Ny 132 kV kraftledning Krossberg- Harestad-Nordbø og ny Harestad og Nordbø transformatorstasjoner

Lnetts kommentarer til høringsuttalelser til søknad om
anleggskonsesjon

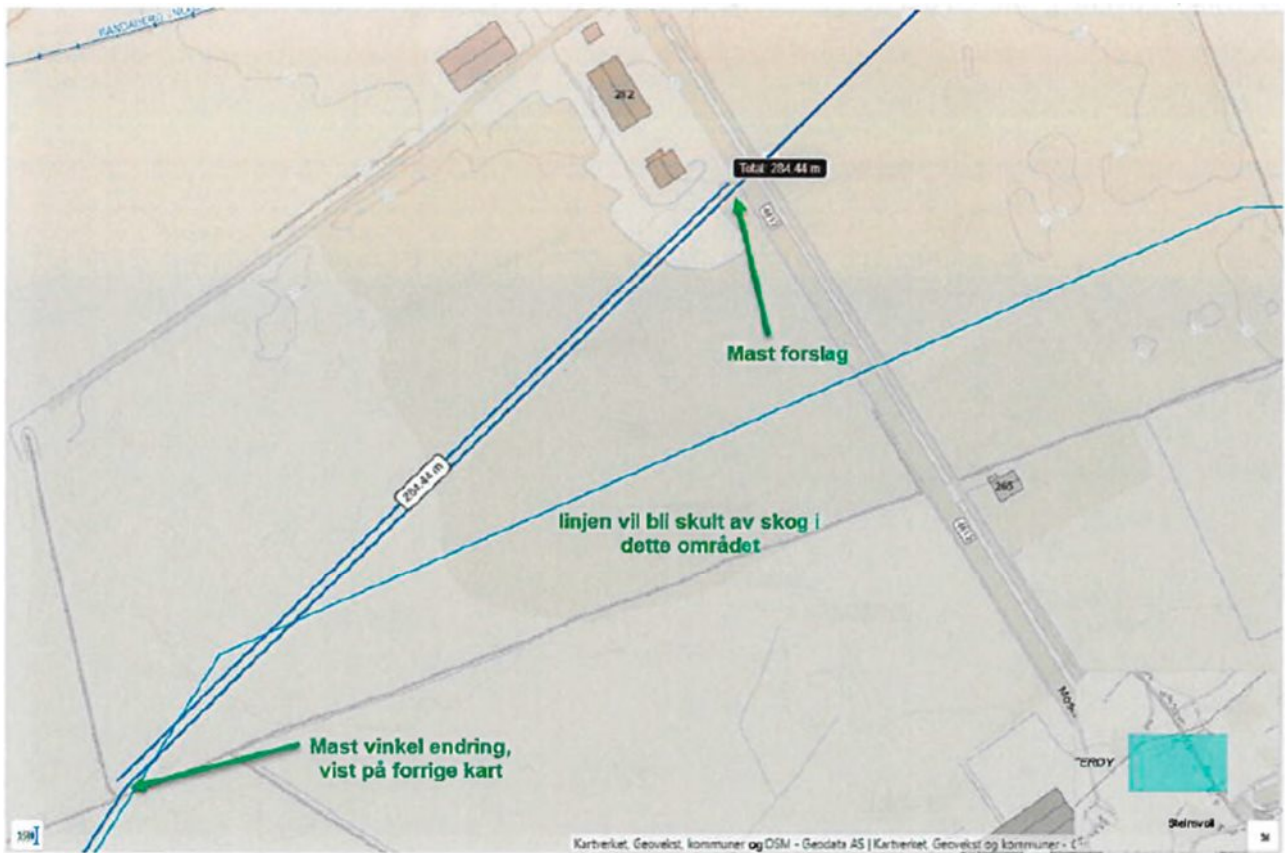
Linjen vil bli skjult mye av skog i dette området. Masteforslag i eiendomsgrense for mindre fottavtrykk.

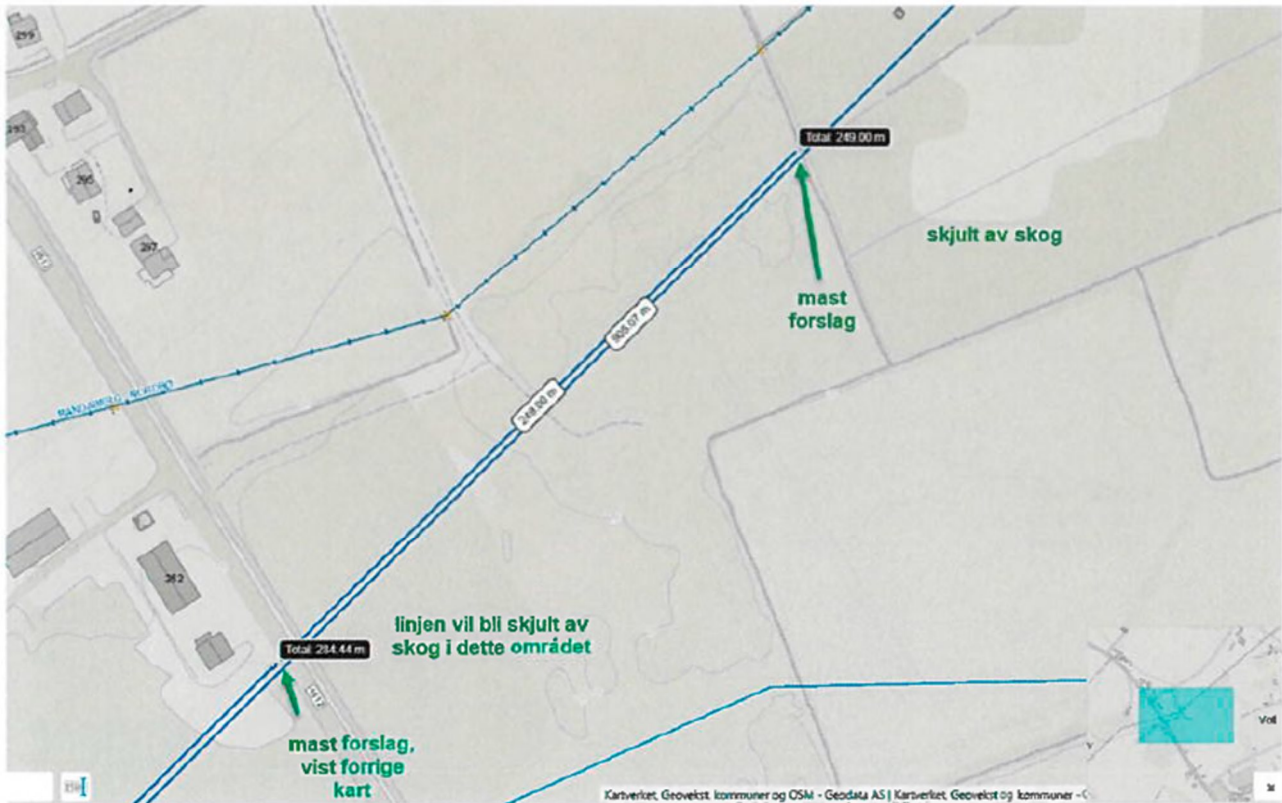
Linjen vil bli skjult mye av skog i dette området. Masteforslag i eiendomsgrense for mindre fottavtrykk.

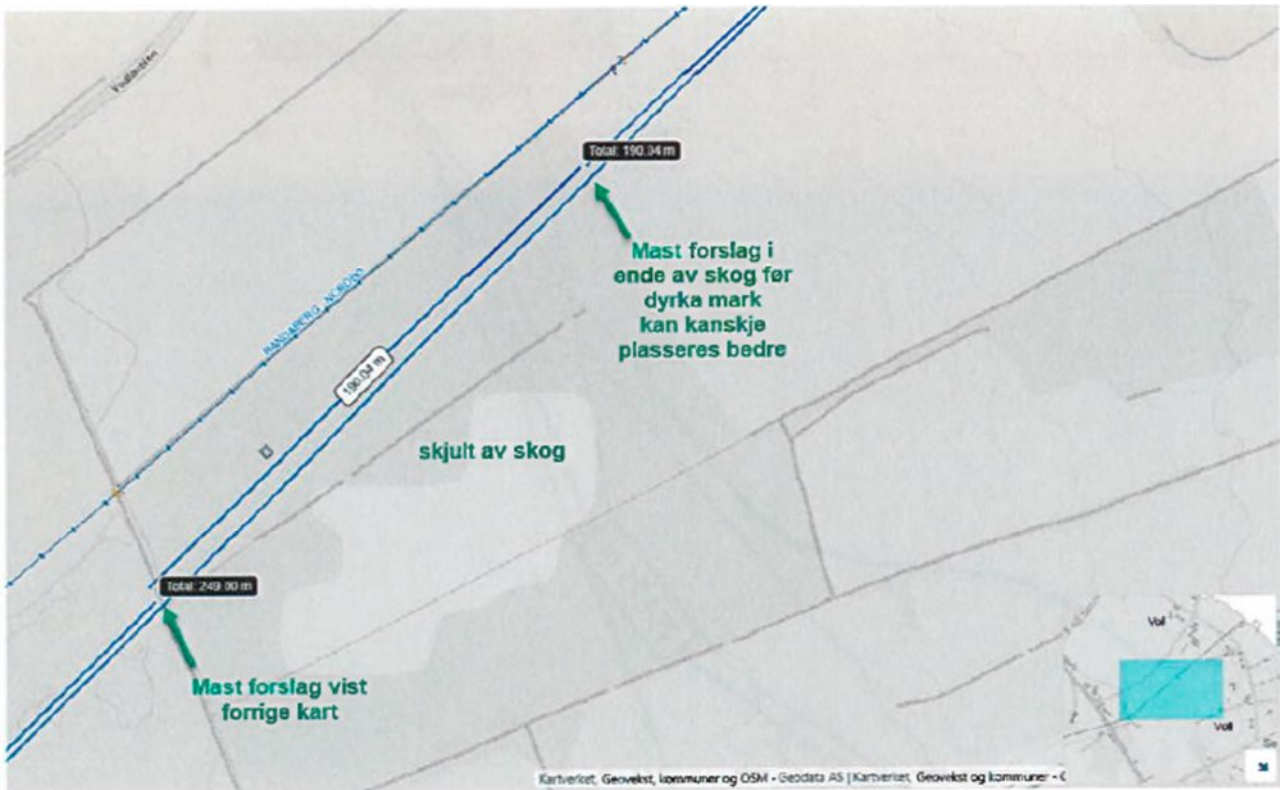
Mast her kan kanskje trekkes nærere eksisterende linje, vil bli liten vinkel endring. For så at linjen følger parallelt med gammel eksisterende linje helt til sjøen.

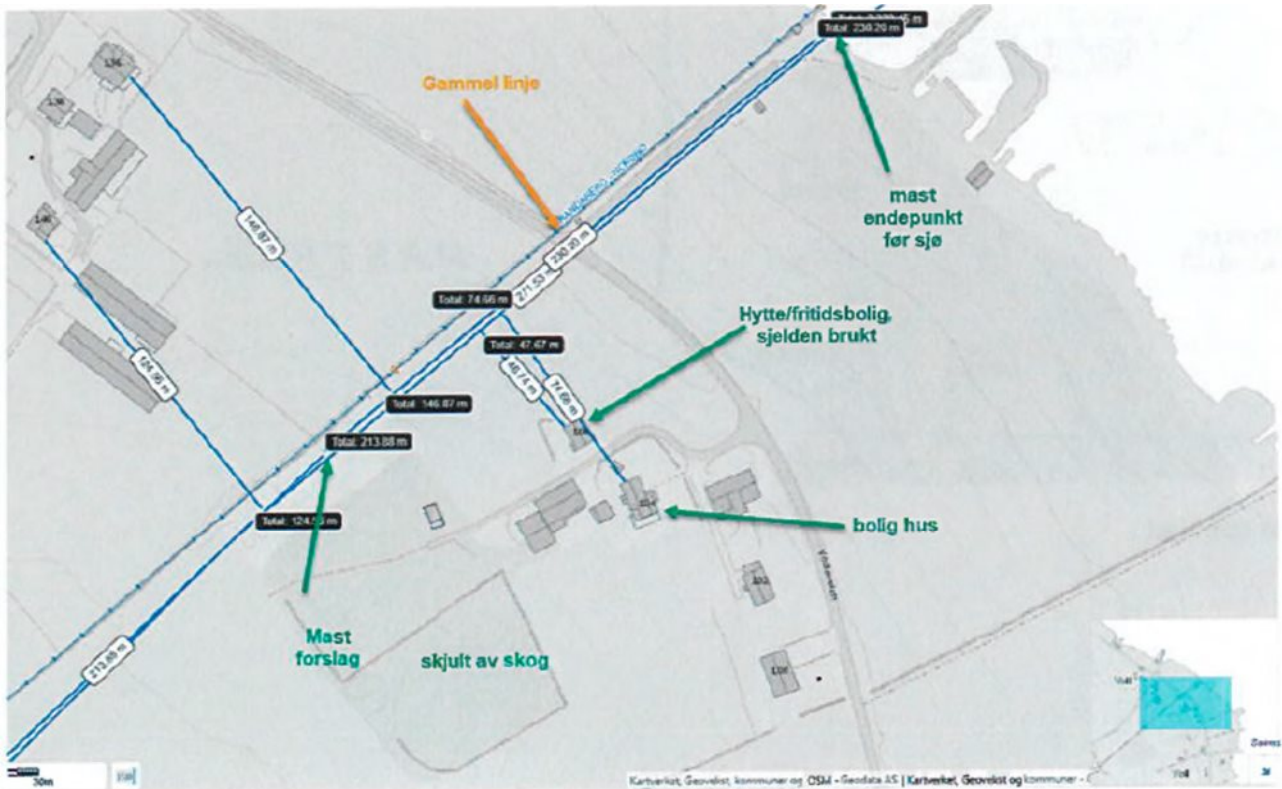
Her blir næreste bolig på ca 75meter, og en fritidsbolig på 45meter. Har desverre ingen bedre forslag. Muligens den gamle linjen kan legges midlertidig i kabel på bakken/i bakken og ny linje kan plasseres i eksisterende trasee?

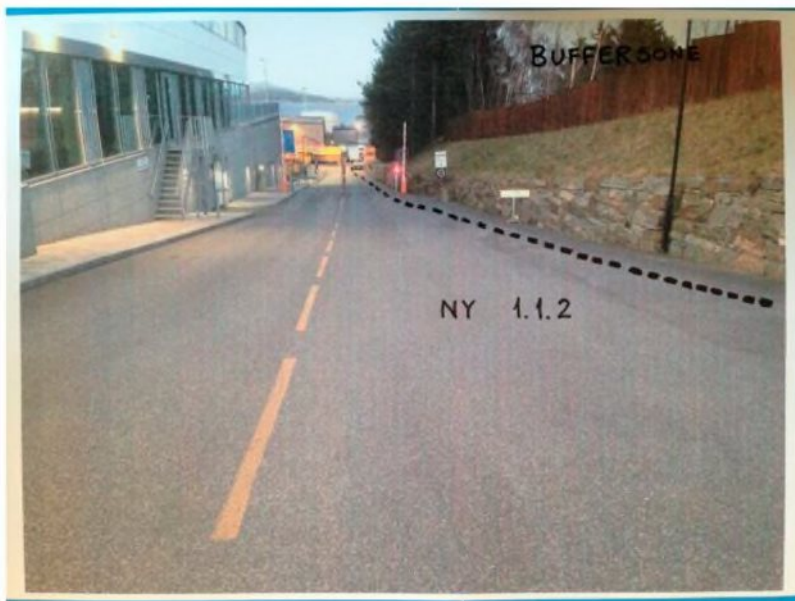
Jeg støtter behovet for ny transformatorstasjon og kraftlinje. Jeg er også prinsipielt enig i at økonomiske argumenter for valg av trase og teknisk løsning er rett. Jeg mener derfor at kraftlinjen må gå den korteste kabeltraseen fra den nye trafostasjonen til Byfjorden. Den omsøkte traseen med sjøkabel fra Randbergvika er 3 ganger så lang (ca 2500m) som til Harestadvika (ca 750m) fra omsøkt kabelendepunkt på Harestadhøyden.

Jeg mener derfor fortsatt (som i 2019) at kabelen bør gå i sjøen i nordre del av Harestadvika via kabel lagt i buffersonen mellom Eskildsens boligeiendommer og Randeberg Industrier, skissert nedenfor:

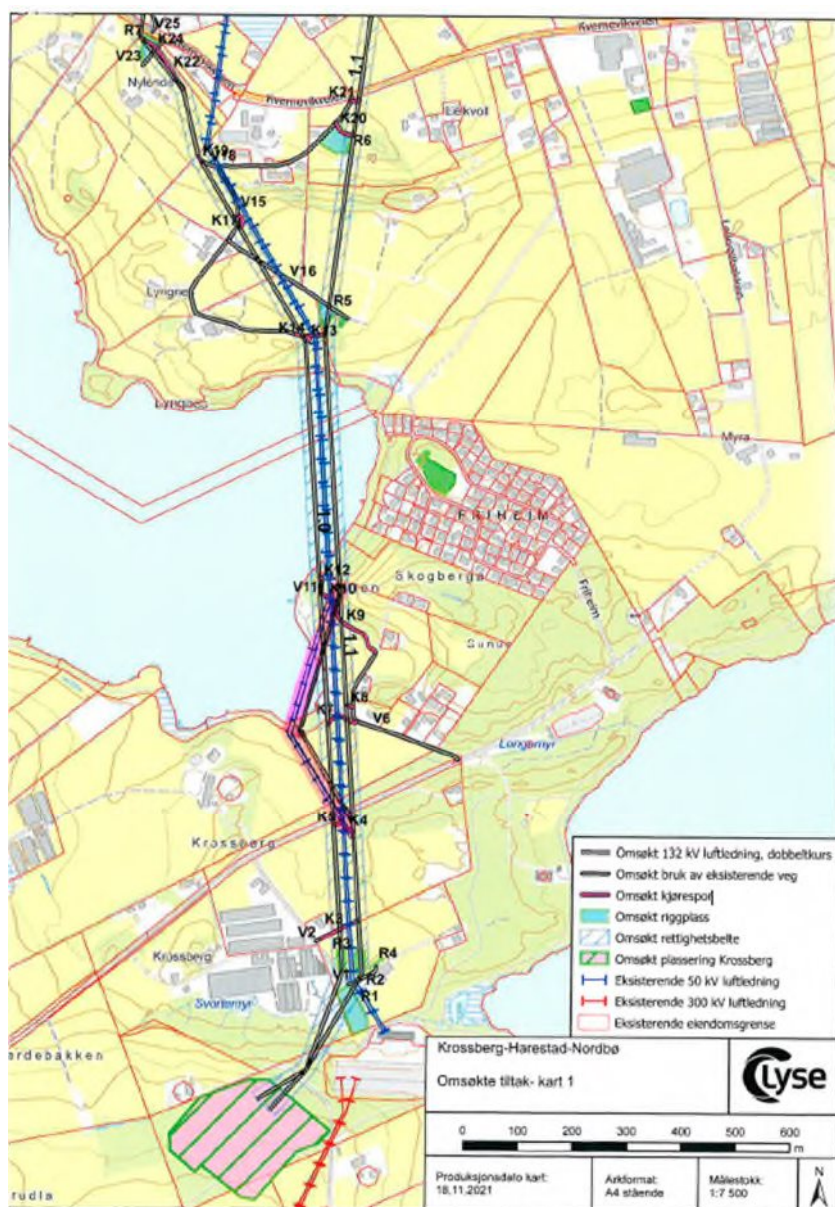
Lnett har to alternative traseer forbi Krossbergkroken. Et på vestsiden av eksisternde 50kV og et på østsiden. Vi vet at lnett foretrekker alternativet på østsiden, som også er det alternativet som kommer nærmest vårt hus. Av hensyn som beskrevet ovenfor håper vi selvfølgelig at traseen på vestsiden av eksisterende kraftledning benyttes dersom disse kraftlinjene blir et faktum.

Vi foreslår også en liten trasejustering for både ny og gammel kraftlinje for å bedre litt på situasjonen og hjelpe oss til å sove bedre om natta og trives bedre i hjemmet som vi har brukt så mange år på å bygge opp. Vi ønsker absolutt ikke å måtte flytte, men ønsker heller ikke å mistrives i eget hjem med alle de konsekvenser det vil kunne dra med seg. Trasejusteringen er foreslått i vedlegg 1.

Omsøkt linjetrase 1.0 over 216/18

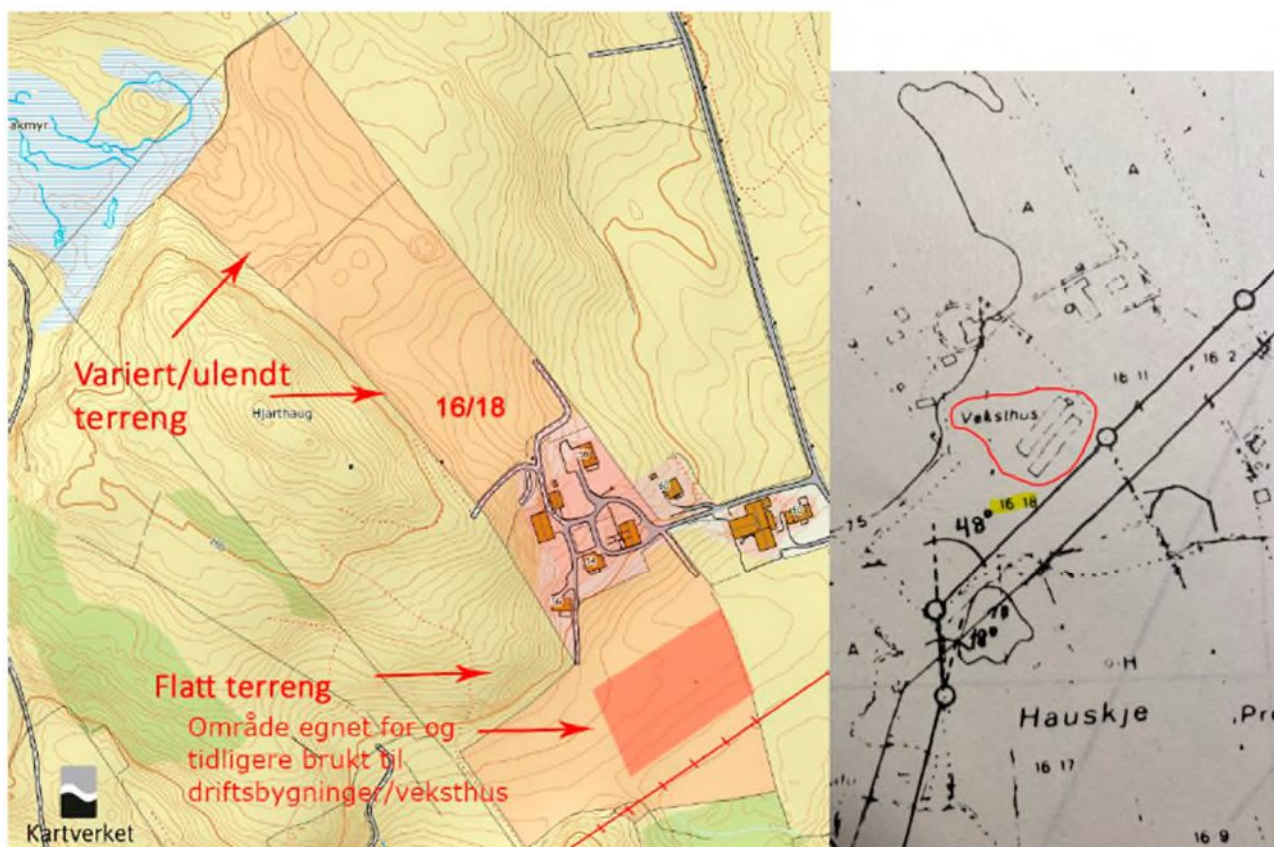
Ny linjetrase kommer i konflikt med planer om driftsbygninger på 216/18. Avstanden mellom omsøkt 132kV og eksisterende 50kV er på sitt største, langs hele 1.0 traseen, der den krysser 216/18. Dette illegger 216/18 et unødvendig stort forbudsbelte og kommer i konflikt med fremtidige planer om driftsbygninger/veksthus. Det er tydelig fra andre steder i traseen at avstanden mellom traseene kan gjøres så kort som 20 m. I følge Lnett skal 50kV også fjernes og vi kan derfor ikke se hva som er grunnen til at de to traseene legges med så stor avstand her.
